**Einwohnergemeinde Lyssach**

**Revision der Ortsplanung**

Änderungen Baureglement und Zonenplan im Genehmigungsverfahren (aufgrund einer Anhörung durch den Kanton)

April 2023

Abb. 1 Ausschnitt Zonenplan mit Abgrenzung min. BMZ 2.40 auf Parz. Gbbl.-Nr. 253, Stand 4. Auflage

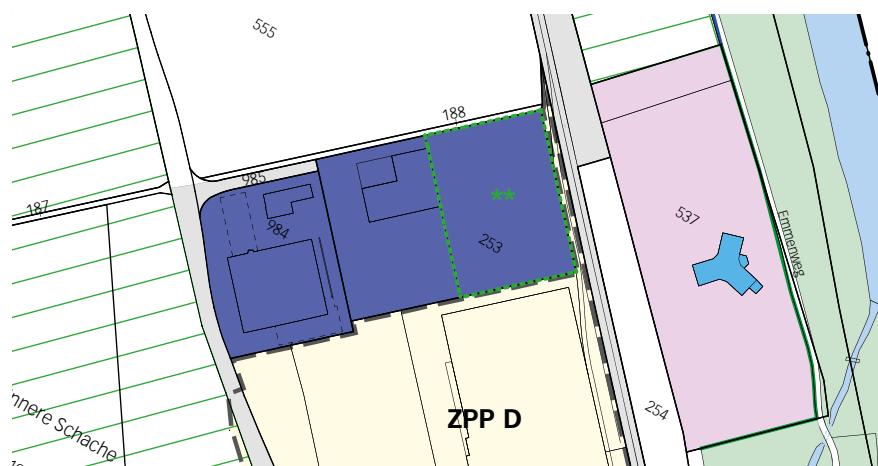
Im Zonenplan werden die verschiedenen Vorgaben zur minimalen Dichte grafisch mittels gestrichelten Umrandungen der betroffenen Parzellen oder Parzellenteile dargestellt. Konkret gilt für den eingezonten Teil der Parz. Gbbl.-Nr. 35 eine minimale Geschossflächenziffer oberirdisch (GFZO) von 0.55, für die im Zonenplan bezeichneten Teile der Parz. Gbbl.-Nr. 51 und neu für die Parz. Gbbl.-Nr. 610 eine minimale GFZO von 0.45 und für die Parz. Gbbl.-Nr. 537 eine minimale Überbauungsziffer (ÜZ) von 0.30. Für den unüberbauten Teil der Parz. Gbbl.-Nr. 253 (siehe nachfolgende Abbildung) und für die Parz. Gbbl.-Nr. 1018 gilt eine minimale Baumassenziffer (BMZ) von 2.40, für die Parz. Gbbl.-Nr. 571 eine minimale BMZ von 1.70.

Abb. 2 Ausschnitt Zonenplan, Stand Genehmigungseingabe vom 26. Januar 2022

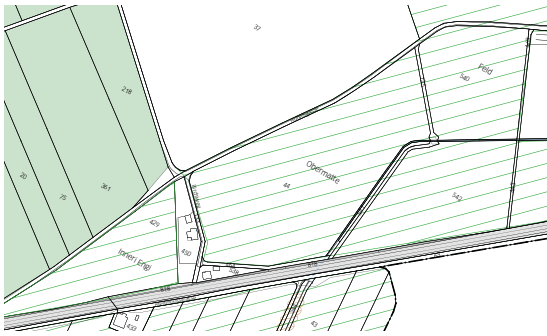
Nachdem die Abgrenzung des Landschaftsschutzgebietes aufgrund eines Fehlers im Regionalen Gesamtverkehrs- und Siedlungskonzept (RGSK) bereits im Rahmen der 1. Vorprüfung korrigiert werden musste, ist unterdessen erneut ein Fehler im regionalen Richtplan Abbau Deponie Transporte (ADT) aufgetaucht: Es wurde festgestellt, dass im Koordinationsblatt zum Standort «Birchi» die Parz. Lyssach Gbbl.-Nr. 44 fälschlicherweise nicht als Bestandteil des geplanten Abbaugebiets eingezeichnet ist. Dieser Fehler wird aktuell im Rahmen einer Teilrevision des Richtplans durch die Regi-

onalkonferenz korrigiert. Für die Gemeinde Lyssach bedeutet dies, dass das kommunale Landschaftsschutzgebiet entsprechend um die Fläche der Parz. Gbbl.-Nr. 44 reduziert werden muss.
